**INSTITUTO NACIONAL DE AGUAS POTABLES Y ALCANTARILLADOS
INAPA**

CIRCULAR No. 1 DE RESPUESTAS

**"AMPLIACION ACUEDUCTO MULTIPLE BAITOA-TAVERA, PROVINCIAS SANTIAGO-LA VEGA, ZONA V,
SNIP 16761"**

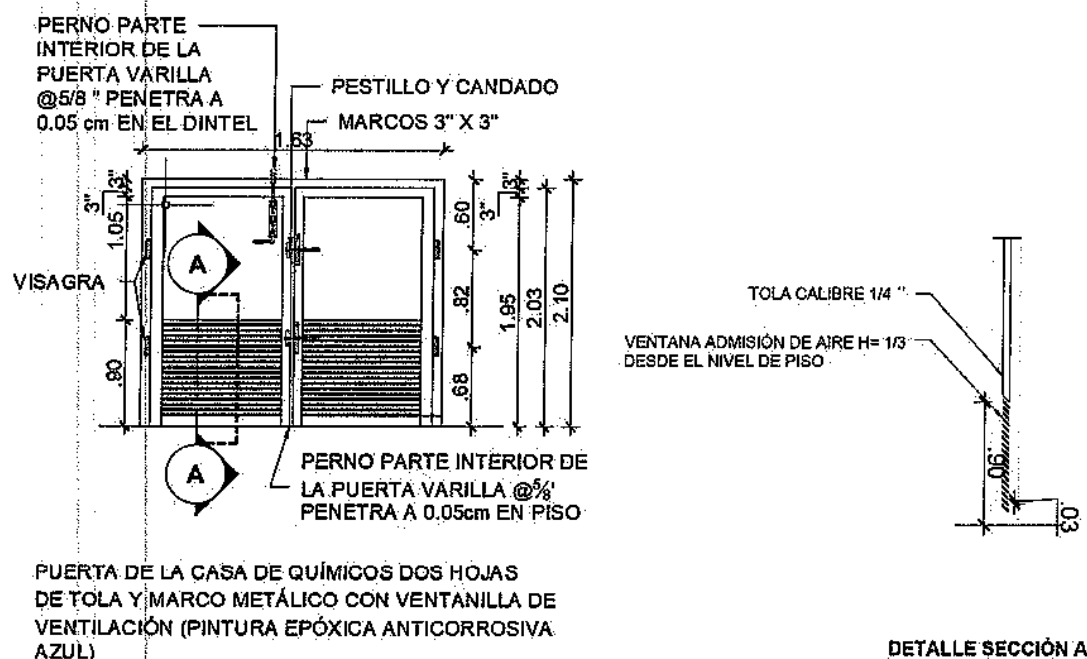
13. Con relación a la partida 8.3 Verja de protección en puerta (2.10x1.00) M incluida en la partida general II GARITA DE VIGILANTE del documento *LP-Ampl. Ac. Mult. Baitoa-Tavera*, favor enviar detalles la referida puerta.

Respuesta: La puerta 8.3 "Verja de protección" (2.10 x 1.00 m) debe ser de hierro negro con barras verticales de diámetro de 1/2" pulgada (12 mm), espaciadas entre 5-10 cm. Los refuerzos horizontales deben ir cada 50-60 cm. El marco puede ser de 1/2" de grosor. El acabado debe ser para resistencia a la corrosión, y debe

contar con un sistema de cierre seguro.

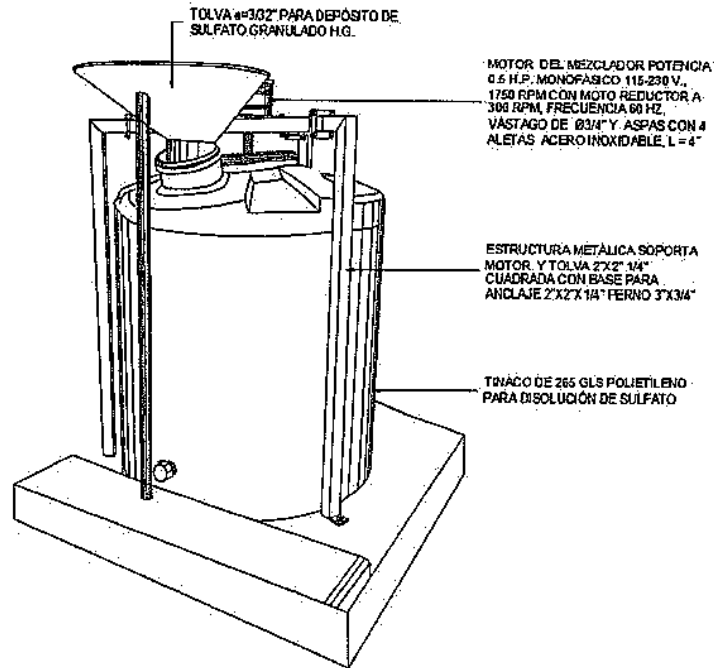
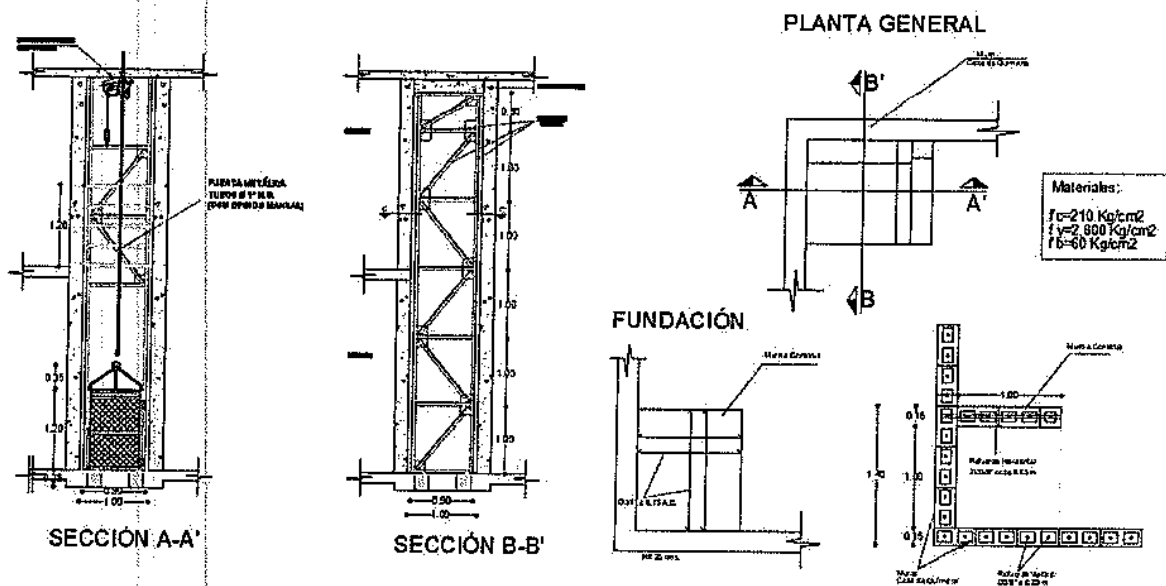
16. Con relación a la partida 7.5 Estructura metálica $\frac{1}{4}$ "x2"x2", p/soporte de motor y tolva, c/base p/anclaje, y pernos $\frac{3}{4}$ " x 3" (ver detalle en planos) incluida en la partida general II CASETA DE QUÍMICOS Y BOMBAS (SOBRE LOSA DE TECHO FILTROS) del documento LP-Ampl. Ac. Mult. Baitoa-Tavera, favor enviar los planos con los detalles a los que hacen referencia.

17. Con relación a la partida 7.6 Tolva e=3/32" acero inoxidable incluida en la partida general II CASETA DE QUÍMICOS Y BOMBAS (SOBRE LOSA DE TECHO FILTROS) del documento LP-Ampl. Ac. Mult. Baitoa-Tavera, favor enviar detalles constructivos de la referida tolva.

Respuesta:

Respuesta: ver respuesta 16.

DETALLE BARANDAS PASARELAS

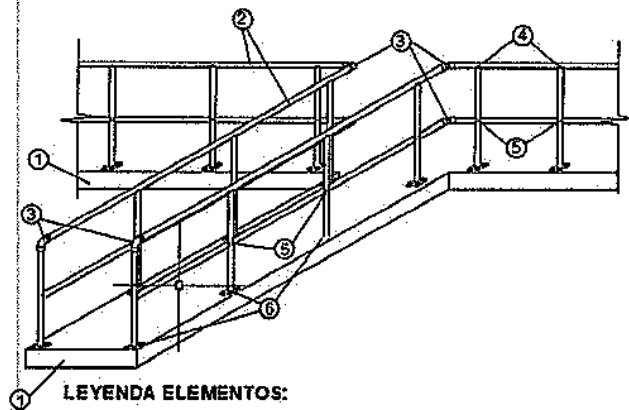
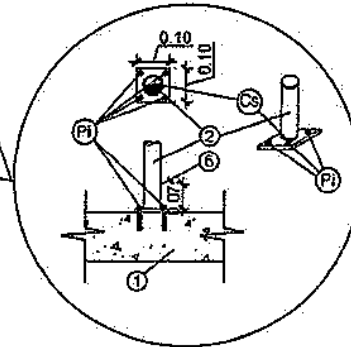
23. Con relación a la partida 4.4.4 Barandas de H.G. 1 1/2" incluida en la partida general VII DEPÓSITO REGULADOR CAP. 2,800 M3 (ADOSADO A PLANTA POTABILIZADORA) del documento LP-Ampl. Ac. Mult. Baitoa-Tavera, favor enviar detalles constructivos de las barandas, tales como, separación de tubulares horizontales y verticales.

- ① LOSA PASARELAS
- ② TUBERÍAS H.G. DN 40 mm (1½").
- ③ CODO H.G. DN 40 mm (1½").
- ④ UNIÓN SOLDADURA EN "TEE", EN MATERIAL ARGÓN (Ar).
- ⑤ UNIÓN SOLDADURA EN "CRUZ" EN MATERIAL ARGÓN (Ar).
- ⑥ PLACA ANCLAJE BARANDAS, H.G., 100 mm x 100 mm.

LAS BARANDAS DEBEN ESTAR PINTADAS DE COLOR AMARILLO, PARA PRECAUCIÓN DEL PERSONAL QUE TENGA A SU CARGO LA OPERACIÓN DEL SISTEMA DE TRATAMIENTO.

1 VISTA EN PLANTA-TAPA

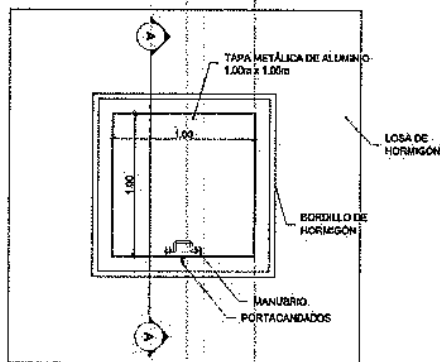
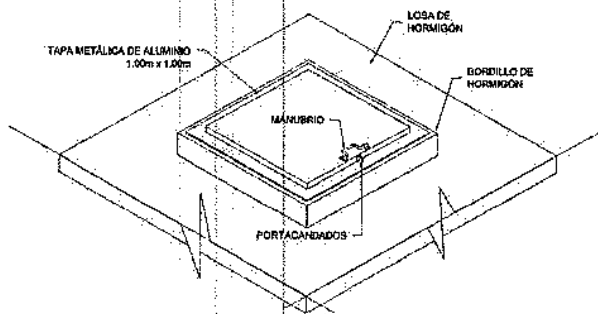
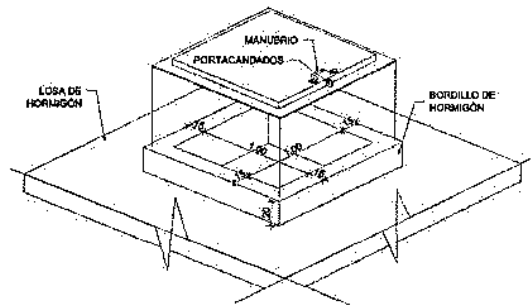
- 3.1 Zapata de Muro 1.15 qq/m³
- 3.2 Zapata de Columna Central 1.12 qq/m³
- 3.9 Bordillo de Hormigón en Registro de techo 0.15m

Respuesta 3.9:

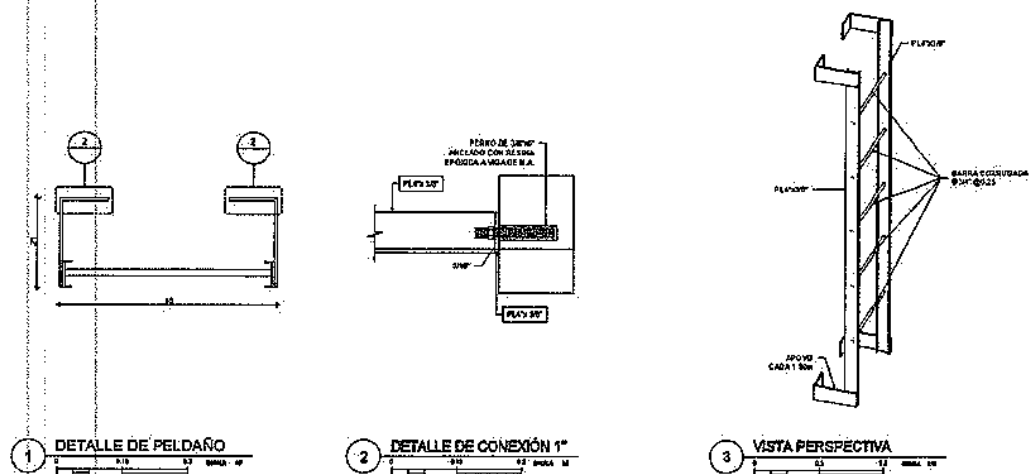
- 7.1 Escalera exterior H.N. H=3.20 m (según dealle planos)
- 7.2 Escalera interior Inox. H=3.50 m (según dealle planos)
- 7.3 Tapa metálica en registro de techo depósito (0.80m x 0.80m) (según detalle diseño)
- 7.4 Ventilación de techo en tubería acero Ø6" SCH-40 (según diseño)

Respuesta 7.1 y 7.2:
